# Mise à jour de la liste des pièces illustrée - IPL

**372 XP X-TORQ**

Nouveaux articles : élément antivibrations 503 63 76-03 et 503 63 76-04 (rigide)

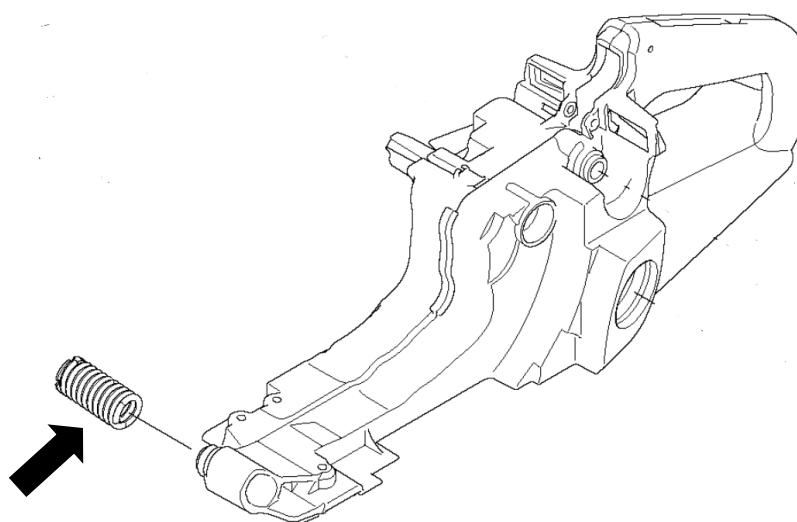
Nouvel élément antivibrations avec partie supérieure rectifiée sur le ressort métallique. Le cache en plastique a été remplacé.  
Cela permet d'obtenir une longueur de filetage plus longue et donc une meilleure fixation du ressort dans le cache en plastique.

Raison : Durabilité améliorée de l'élément antivibrations.

Titre de la page	Réf.	Nouvelle référence	Nom	Sauf référence	Remarque
RÉSERVOIR DE CARBURANT	12	503 63 76-03	ÉLÉMENT ANTIVIBRATIONS	503 63 76-01	Nouveau kit de pièce de rechange, std
	12	503 63 76-04	ÉLÉMENT ANTIVIBRATIONS	503 63 76-02	Nouveau kit de pièce de rechange, rigide
